COMPLEMENTS A LA DEMANDE D'AUTORISATION D'EXPLOITER

Ferme éolienne de Montguérin SAS

Commune de Neuvy-en-Dunois (28)

Figure 2 : Différentiel des courbes de puissance entre une éolienne Enercon E92 de 2,35 MW et une éolienne Vestas V150 de 4,2 MW

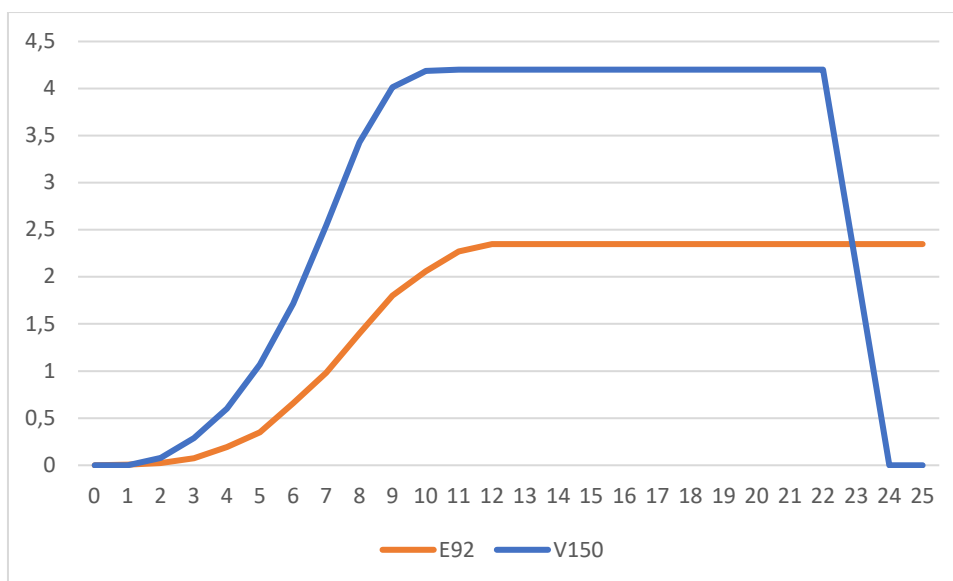
Le projet s'adosse à 2 parcs existants. Les éoliennes projetées sont de hauteurs différentes des éoliennes déjà présentes. Évaluer la possibilité d'installer des éoliennes de hauteur identique ou proche des éoliennes actuellement présentes.

Pour illustrer le propos global de ce **Point n°10**, voici une étude comparative de la production entre une éolienne Enercon E 92 - 2,35 MW de 125 mètres maximum en bout de pale (Ferme éolienne de la Butte de Menonville) et une éolienne Vestas V150 - 4,2 MW (projet de la Ferme éolienne de Montguérin) de 180 mètre maximum en bout de pale.

La production d'une éolienne Vestas V150 - 4,2 MW de 180 mètres en bout de pale produira **2,3 fois plus** qu'une éolienne Enercon E92 - 2,35 MW de 125 mètres en bout de pale. Le projet de la Ferme éolienne de Neuvy-en-Dunois, avec 5 éoliennes produirait 2,9 plus que la Ferme éolienne de la Butte de Menonville, composée de 4 éoliennes. Il faudrait plus de 11 éoliennes Enercon E92 de 2,35MW de 125m en bout de pale pour produire l'équivalent des 5 éoliennes Vestas V150 de 4,2MW de 180m en bout de pale. L'augmentation des dimensions des éoliennes permet d'augmenter la production électrique pour un nombre moindre d'éoliennes. La production brute annuelle d'une Vestas – V150 de 180 mètres en bout de pale sur la commune de Neuvy-en-Dunois est évaluée à 12 000 000 de kWh. Cela correspond à la consommation de 5 952 personnes (ou 2 706 foyers), soit plus de 1,2 fois la population de la ville de Bonneval. Avec 60 000 000 kWh produits pour l'ensemble des 5 éoliennes, cela correspond à la consommation de 29 732 personnes (13 528 foyers), soit plus de 6 fois la population de Bonneval.
